Wrocław, 16 września 2021 r.

Dotyczy postępowania nr HL/GEO/2/2021 „Wykonanie dubletu otworów geotermalnych Dźwirzyno Haston GT-1 i Dźwirzyno Haston GT-2K w ramach przedsięwzięcia: Budowa ciepłowni geotermalnej w miejscowości Dźwirzyno, gmina Kołobrzeg, województwo Zachodniopomorskie, działka o numerze ewidencyjnym 765/2 w obrębie Dźwirzyno”

Dźwirzyno-GT2 Trajektoria 35° Proposal Plan Report

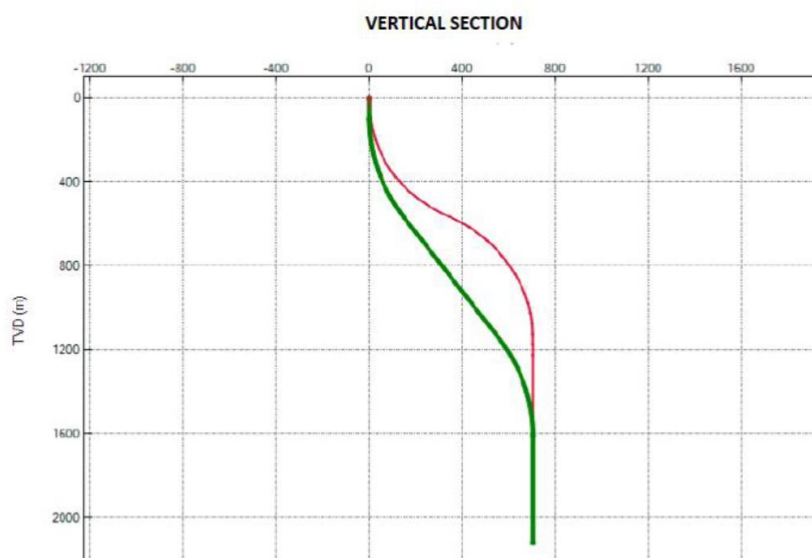
Podana w PRG trajektoria wiercenia, dotycząca otworu Haston GT 2K – wariant I, jest niemożliwa do zrealizowania. Ponadto intensywność krzywienia (DLS), z jaką zaprojektowany jest otwór generowałaby problemy przy zapuszczaniu kolumny 9 5/8" i kolumny filtrowej lub wręcz uniemożliwiła ich zabudowę. Czy zamawiający dopuszcza zmianę trajektorii na podaną poniżej?

Zaproponowana trajektoria spełnia wymagania podane zał. 11 do SWZ - Specyfikacja techniczna wykonania zamówienia (zachowany jest azymut kierunku, odległość dna otworu od miejsca lokalizacji na powierzchni oraz długość końcowego odcinka pionowego) tym samym Zamawiający dopuszcza taki sposób krzywienia otworu.
